改善箇所説明図 (代表車種:SKG-FRS90S2)

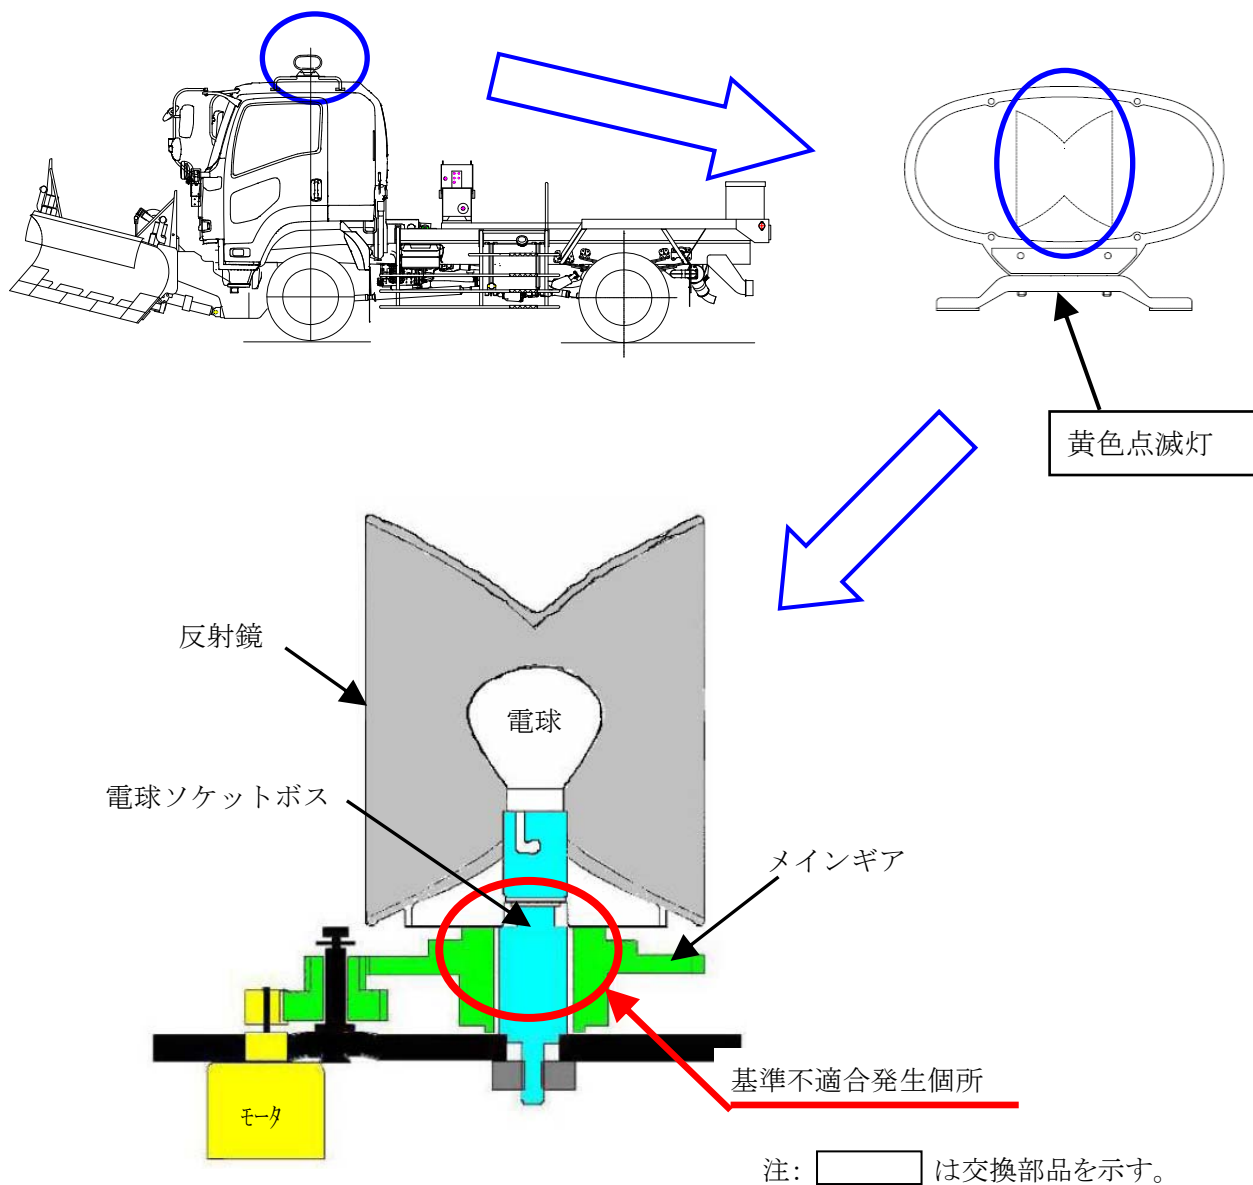
道路維持作業用自動車に備える黄色点滅灯において、反射鏡を回転させるメインギアの製造バラツキにより、低温時に収縮してメインギア内径と電球ソケットボスとの隙間が無くなる場合がある。その場合、メインギアおよび反射鏡が動かなくなるため、点滅灯が点滅しなくなる。

改善措置の内容:全車両、黄色点滅灯一式を対策品と交換する。

識別:黄色点滅灯に白ペンキを塗布し、識別する。
